茨城県原子力安全対策委員会
東海第二発電所
安全性検討ワーキングチーム(第30回)
ご説明資料

委員からの指摘事項等を踏まえた論点及び 県民意見を踏まえた論点への説明

2025年2月12日

日本原子力発電株式会社

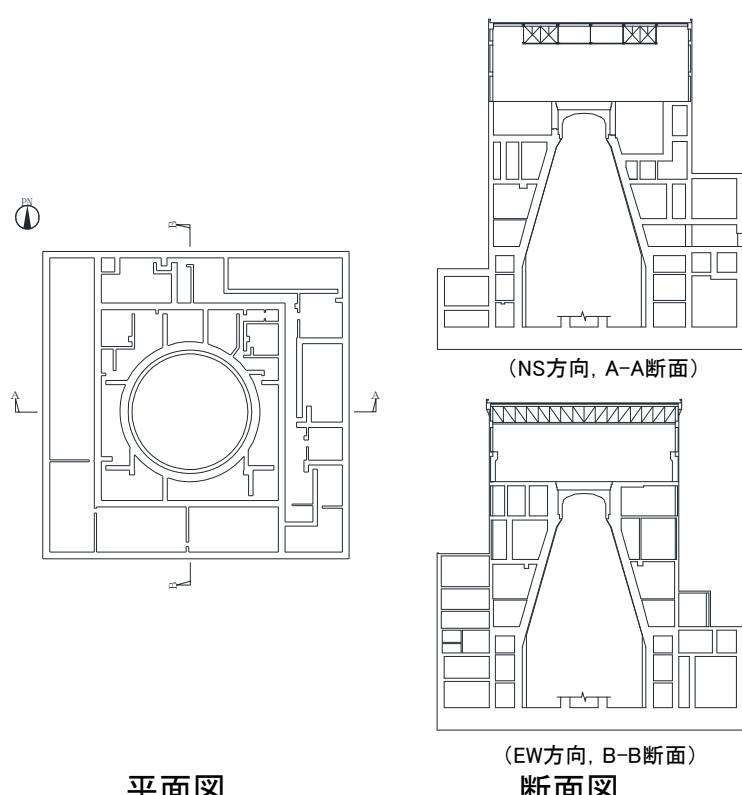
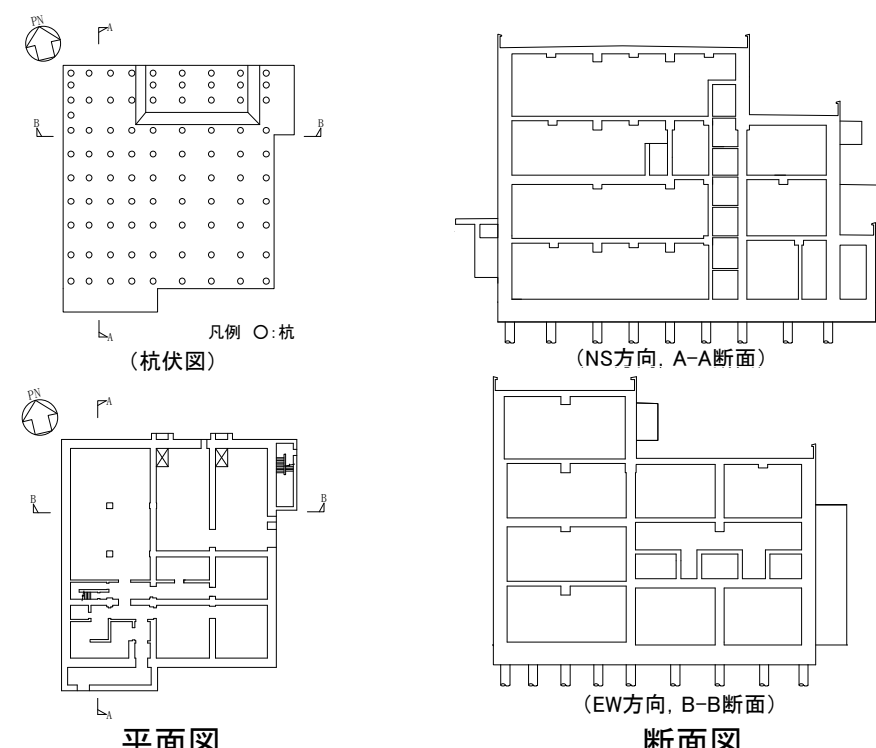
緊急時対策所は耐震構造とするとあるが、実際の過去の地震等で経験したもので耐震構造で性能を発揮したという報告はされていない。免震棟は福島で随分効果があったという報告がある。基準地震動に対して建物は大丈夫だとしても、中の人間や機器などが大丈夫という検証は行っているか。免震床など地震動の揺れを遮断、軽減するような対策は考えていないのか。設備・機器等を含めた耐震構造の問題については既に検討されているか。中の応答加速度が大変大きくなるので、それにどう対処するかというあたりを確認したい。

①建物の中の機器、コンピュータ等の耐震は大丈夫なのか知りたい

②特に心配しているのは、中の設備。設備・機器が壊れないかということで、Ssを入れたらこの建物の応答がどのようになるかということ、中の機器がそれらに耐えられるかどうかを見せたい。

- 緊急時対策所の耐震設計を実施するにあたり、最新の科学的・技術的知見を踏まえ、各種の不確かさを十分に考慮した東海第二発電所の基準地震動 S_s を策定した。
この基準地震動 S_s による地震力に対し、緊急時対策所建屋及び建屋内の設備の機能が損なわれることがないよう、耐震構造を採用することで耐震安全性を確保した。
- 緊急時対策所に新たに配備する机、OA機器、什器及び資機材等については、緊急時対策所に必要な機能を維持するため、適切な固縛、転倒防止措置を施す。
以下に固縛・固定例を示す。

- 地震発生時の緊急時対策所に滞在する要員への危険を排除するため、配備する机等には適切に**固縛、転倒防止措置等**を施し、要員は机等の**固定した物に掴まり体勢を維持する***1ことで、転倒による負傷等を防止する。

後段の対策(その2)

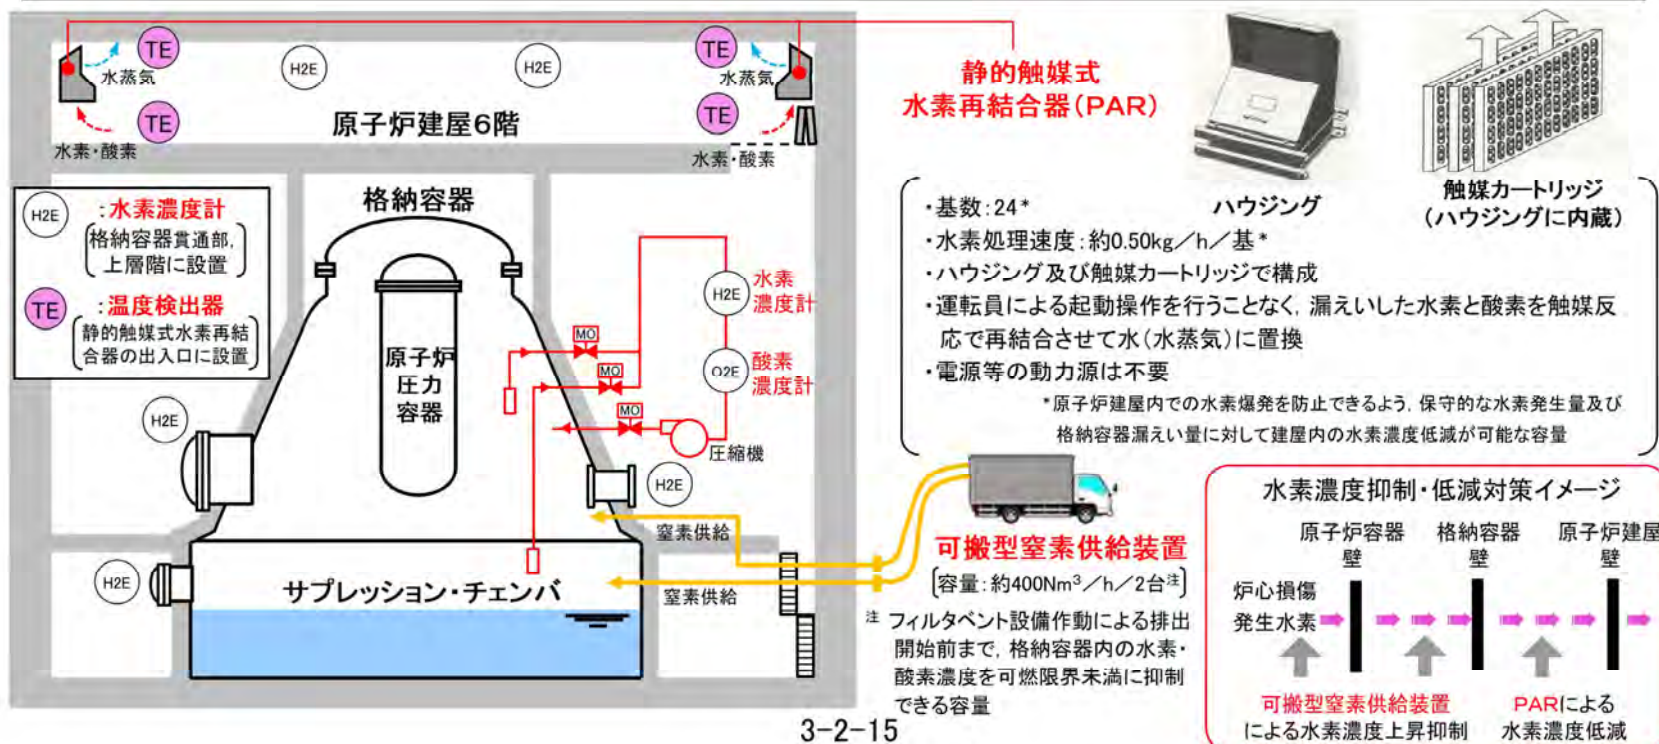
県民からの意見で、ブローアウトパネル開放をしたときの放射性物質の放出ということで、1F事故の1%という答えだったのですが、こういう回答を求めているような質問ではなくて、この1%が、周りの地域の住民の方、あるいは環境にどんな影響を持つのかという評価を望んでいるようなコメントだと私は受け止めたのですが、いかがでしょうか。 P.3

- ・格納容器ベントを実施したにもかかわらず、原子炉建屋水素濃度上昇が継続する場合は、原子炉建屋ブローアウトパネル(最大8枚)を開放する
- ・原子炉建屋から水素を排出することにより、原子炉建屋水素濃度は低下する
